Merknad fra beboere i Dokksmauet, Pedersgata og Vindmøllebakken, som blir berørt av prosjekt Lervigsveien 3, søknad om tillatelse for rekkehus, kayakbod, trapp- og gangforbindelse, og uteoppholdsareal B2; en del av realiseringen av detaljreguleringsplan 2631

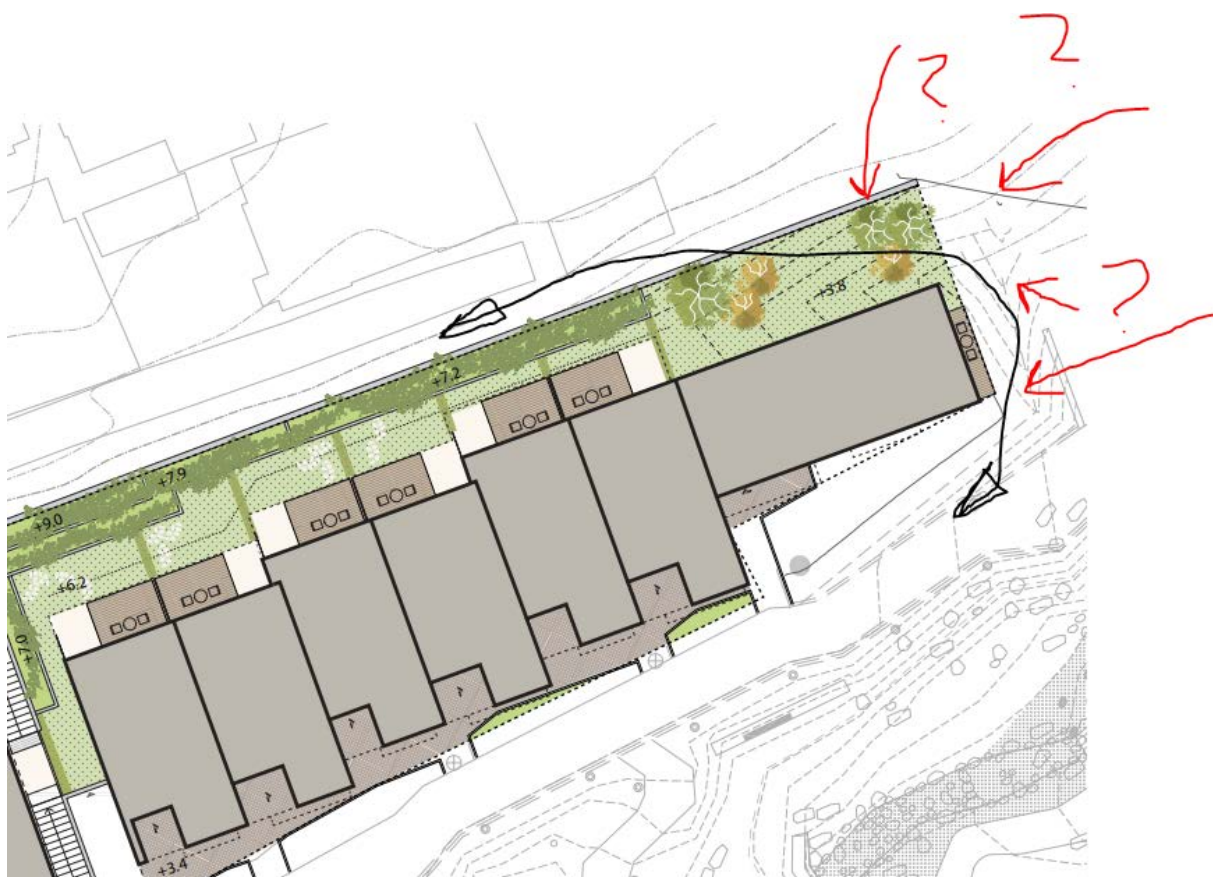
Skal terrenget tas opp med forstøtningsmurer i sjøkanten? Her har det frem til nå vært svaberg og «naturlig natur» som har tiltrukket et rikt fugleliv. Vi ser allerede at mengden fugler har minsket radikalt i forbindelse med pågående utbygging.

Terrenglinjer og avstand til sjøkanten i oversendt merknad gir ikke mening i det hele tatt. En forstøtningsmur er tegnet inn uten høyder og kobling (svart pil) mellom Dokksmauet og sjøkanten mangler. Ber om å få oversendt en plan som viser hvordan terrenget skal løses.

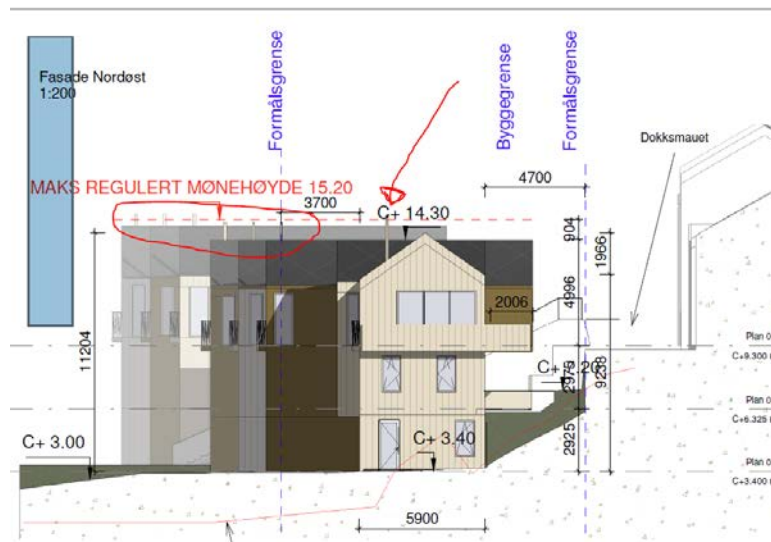
Ift. trygghet og sikkerhet så ser vi direkte tre problemområder:

- Trapp som forlengelse av den ekstremt bratte Vindmøllebakken. Denne er ubehagelig trang der som mennesker skal møtes og en ser for seg at en kan gjemme seg bak trange hjørner. Trappeløpet er smalt og rett, noe som medfører en lang og rett fallhøyde. I tillegg til dette kan en vindtunnel oppstå. Fallrisikoreduserende tiltak kan gjøres gjennom et mer bevegelig trappeløp der en heller faller ned i et plantebed enn neste del av trappen hvis en er så uheldig.
- Uteplasser under balkonger. Her blir det både mørkt og trangt og barn kan falle ned i denne «grøft».
